**Avis délibéré de la mission régionale d'autorité environnementale  
sur la mise en compatibilité n°1 du plan local d'urbanisme (PLU)  
de la commune de Morillon (74) pour la réalisation d'équipements  
publics dédiés à l'enfance et de logements sur le secteur de  
Visigny**

**Avis n° 2023-ARA-AUPP-1322**

**Avis délibéré le 24 octobre 2023**

Figure 2: Schéma d'aménagement de l'OAP (source : dossier)

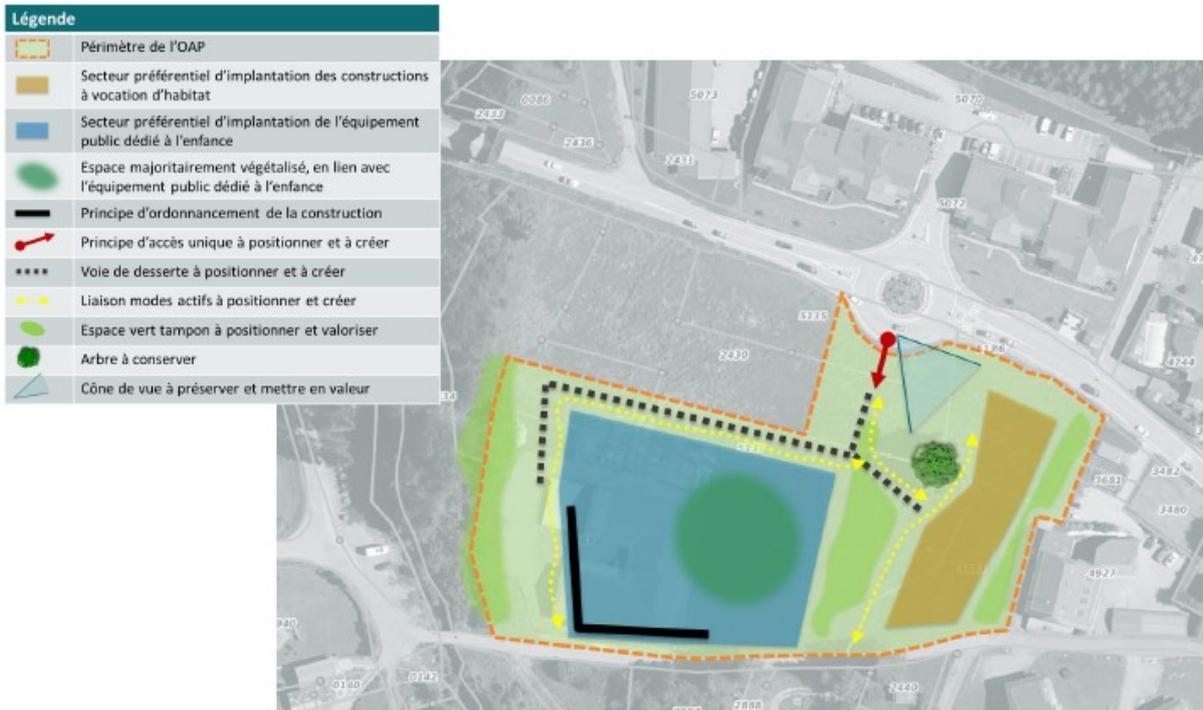
L'OAP sur le secteur aménagé de Visigny comporte des orientations visant à préserver les enjeux en termes de biodiversité et d'intégration paysagère (maintien d'un hêtre, des zones favorables à la biodiversité, OAP p.14). Ces mesures ne sont toutefois pas retranscrites au règlement. Ni le règlement écrit, ni le règlement graphique ne font état d'une protection particulière assurant le maintien du hêtre à quatre troncs, arbre "protégé" qui se situe dans le site de Visigny, du maintien de la biodiversité sur le site et ses abords ou de la prise en compte du paysage, en traduisant le choix architectural retenu (toiture végétalisée, limitation du gabarit des logements en R+2 en cohérence avec la hauteur de l'arbre patrimonial, et s'accompagnant du maintien d'une frange ouverte pour marquer l'entrée de ville). Par exemple, ni la hauteur, ni l'implantation des constructions ne sont réglementées. En outre, si des inventaires de biodiversité complémentaires s'avéraient nécessaires et témoignaient d'enjeux plus importants, nécessitant de renforcer les mesures à prendre pour éviter toute érosion de biodiversité, les prescriptions du PLU seraient à renforcer dans ce domaine.

Les seules mentions relatives aux risques naturels dans l'OAP consistent en "le principe d'ordonnement de la construction" dans son schéma de principe, et en l'énoncé que la conception des différents programmes de construction doit "limiter la vulnérabilité au regard de la présence de l'aléa de ruissellement identifié dans le PPR, lié notamment à la présence du cours d'eau en bordure du site". Le zonage Uep n'évoque pas les risques. Le dossier n'expose pas si les prescriptions inscrites au règlement du PPRn correspondant à la zone du projet suffisent à traduire l'ensemble des préconisations de l'étude hydraulique relative au projet. Or l'objet et les précisions des mesures préconisées par l'étude hydraulique apparaissent en décalage avec le règlement du PPRn. En outre, la réalisation de cette étude pourrait avoir été effectuée en prévision d'une application dérogatoire au règlement du PPRn (cf. § 2.1).

A ce stade, il n'est pas assuré que le règlement du PPRn, celui du PLU et les orientations de l'OAP traduisent, et au juste niveau, l'ensemble des mesures d'évitement et de réduction relatives aux risques naturels issues des préconisations de l'étude hydraulique, ni à assurer l'absence d'augmentation de l'exposition des personnes et des biens aux risques en présence.

- **aux autorités compétentes de démontrer que les mesures d'évitement et de réduction relatives aux risques naturels préconisées par l'étude hydraulique et présentées dans l'évaluation environnementale, rehaussées de la prise en compte des effets du changement climatique et de l'augmentation de la fréquentation du secteur, sont toutes traduites en prescriptions, au juste niveau, dans le règlement écrit comme graphique du**

**PPRn en vigueur et du PLU mis en compatibilité, et, dans la négative, de s'y employer en renforçant les prescriptions du PLU ;**

- **de traduire - et le cas échéant de renforcer - dans le règlement écrit comme graphique du PLU et dans l'OAP de Visigny , les mesures d'évitement et de réduction relatives au paysage et à la biodiversité présentées dans l'évaluation environnementale.**

Dessin 1: Modélisation hydraulique de l'état actuel (gauche) et avec mise en place des préconisations (droite)

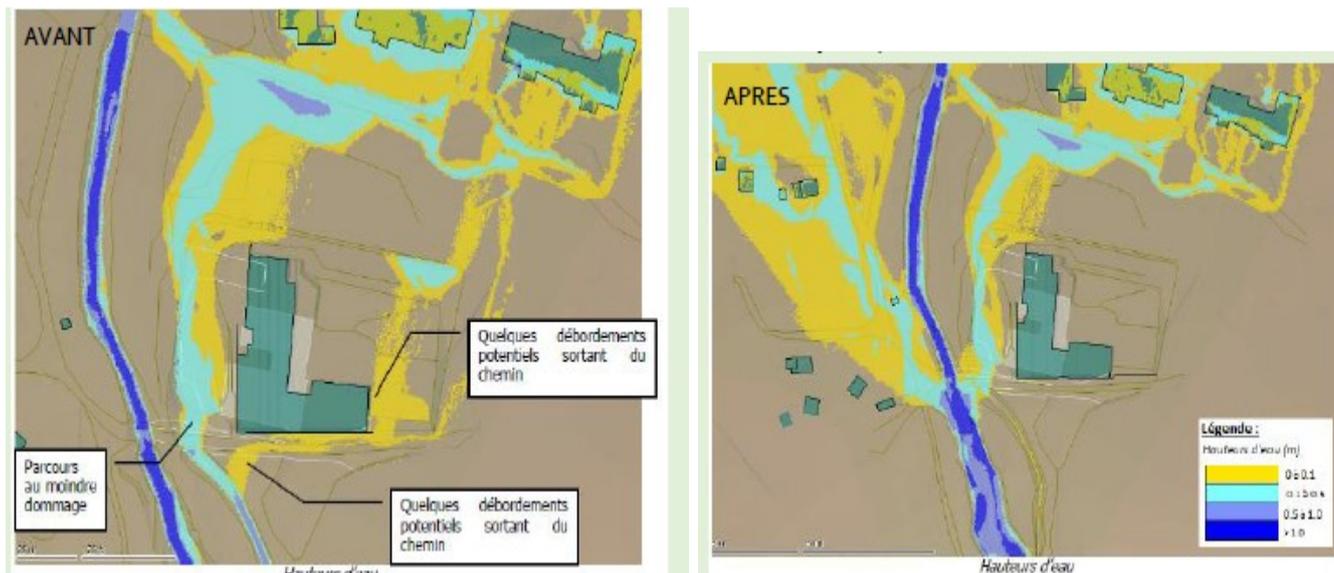
Le dossier conclut que ces dispositifs « permettent de diminuer les risques inondation pour les constructions en aval du projet » et que « l'impact au regard des risques naturels apparaît comme maîtrisé » (EE partie 6 p.150). Il serait sans doute plus exact de dire que ces dispositifs permettent de diminuer la vulnérabilité des personnes et des biens situés à l'aval. En outre et surtout, l'absence d'augmentation du risque sur le secteur, au vu de l'apport d'une population sensible et de l'augmentation de la fréquentation journalière du secteur, n'est pas démontrée.

Les études restent à préciser en termes de mesure de dévoiement (élargissement du chemin rural, et le dimensionnement de la plage de dépôt de matériaux solides). Le dossier ne fait pas état des incidences environnementales potentielles de la mise en oeuvre de ces dispositifs.

- énoncer clairement que le secteur d'aménagement n'est pas concerné par le PPRi du Giffre de 2013, mais seulement le PPRn de la commune de 1999, et que grâce aux mesures constructives prévues, l'augmentation de la fréquentation du secteur et donc des enjeux, ne va pas augmenter les risques ;

Figure 4: Les quatre localisations étudiées (source : dossier)

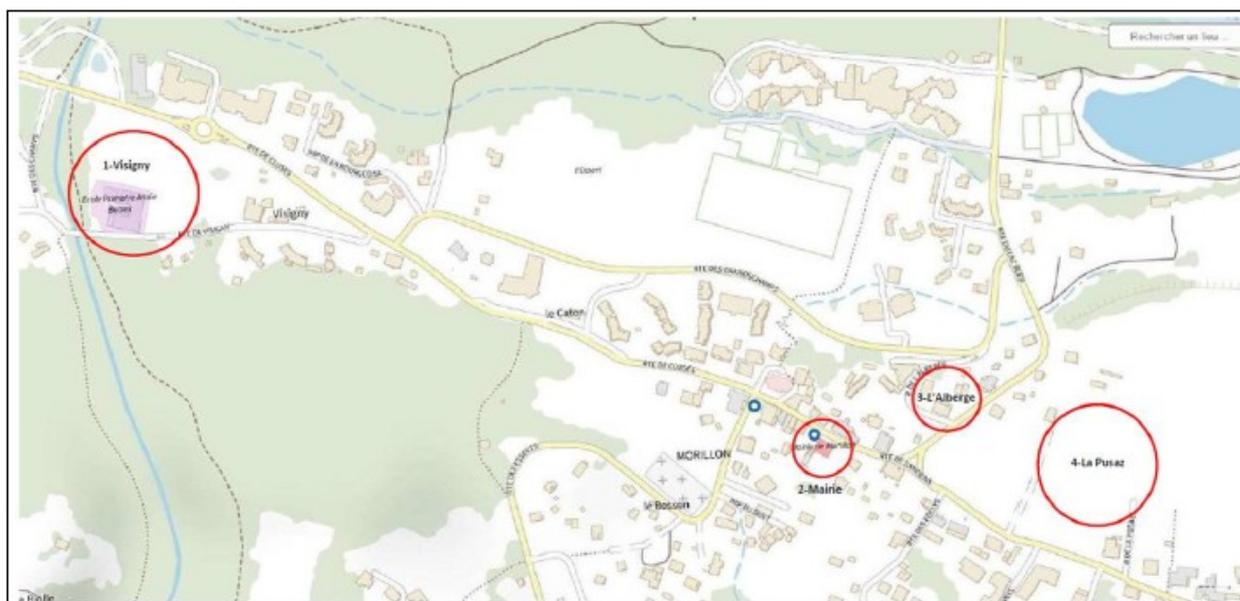
Le site de Visigny a été retenu sur la base de cette analyse. dont il ressort 6 items favorables, 4 plutôt défavorables et un défavorable (les risques naturels) alors qu'un autre site, celui de la Pusaz, présentait 4 items favorables, 7 plutôt défavorables et aucun défavorable, les deux autres comportant chacun deux items défavorables. Le dossier n'explique pas le choix retenu, même s'il ressort du tableau une différence d'accessibilité en période touristique et de délai de réalisation.

**L'Autorité environnementale recommande de justifier le choix du site de Visigny.**
